No.25
14K

표준 유압 장치 YP팩 (1.5kW)

모델 변경 알림

■ 선정그래프 비교

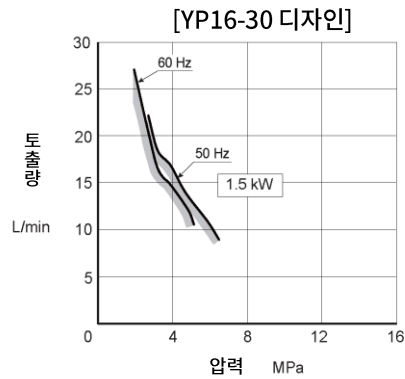
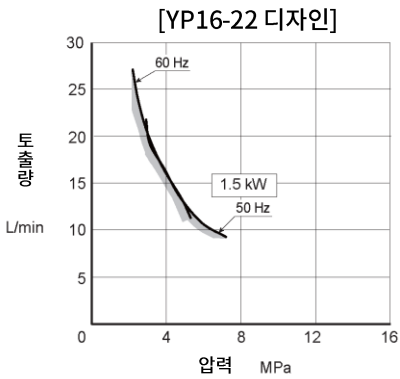
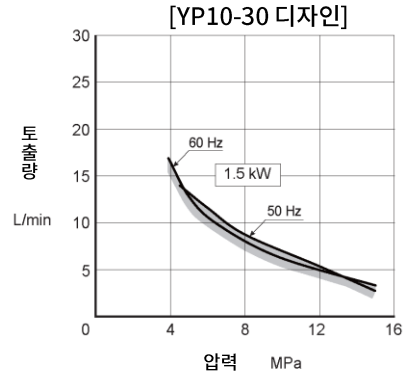
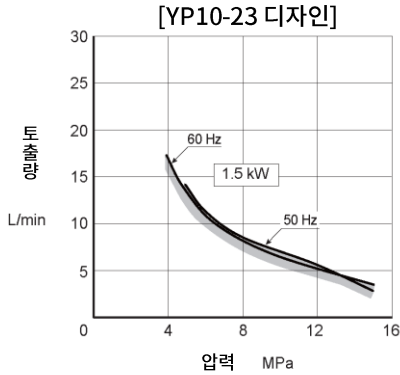
★신 · 구 디자인 모두 같은 조건으로 측정

■ 탱크 유온 상승 비교[풀 컷 오프시]

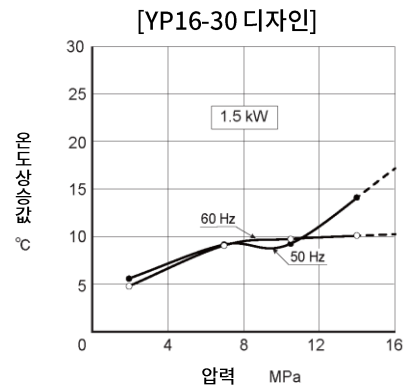
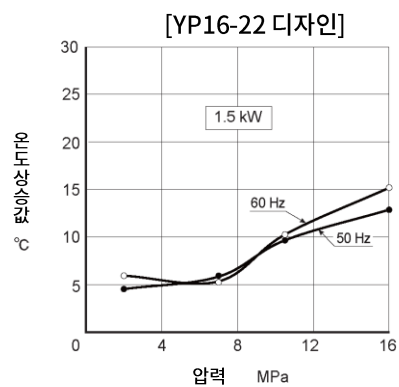
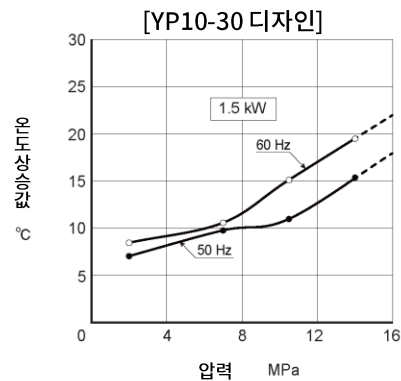
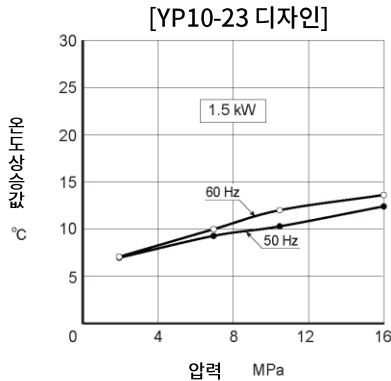
★신 · 구 디자인 모두 같은 조건으로 측정

●소음특성 비교

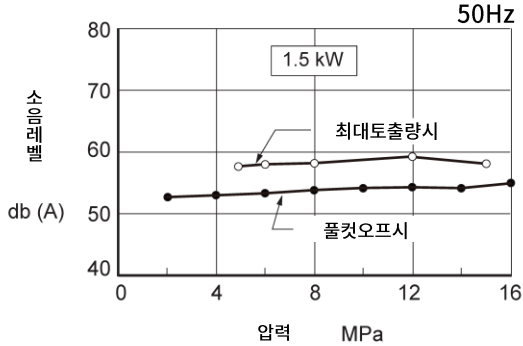
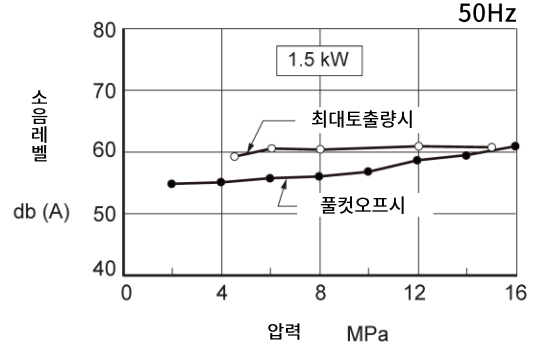
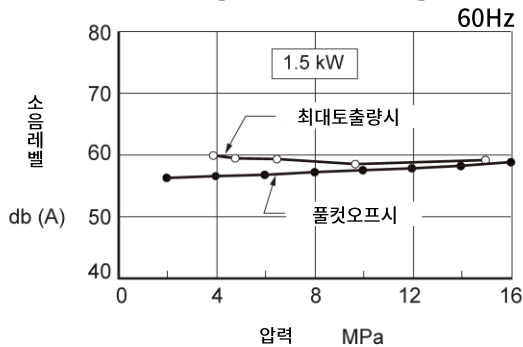
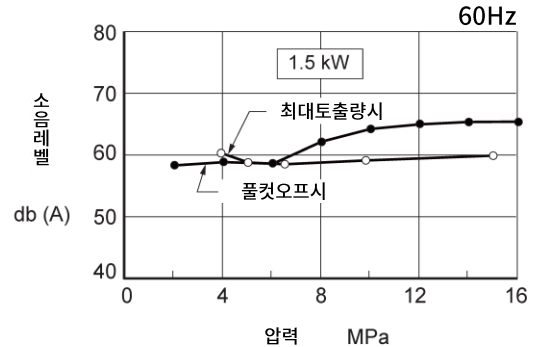
측정 위치: 유압 장치에서 1m (5방향의 평균값)

★신 · 구 디자인 모두 같은 조건으로 측정
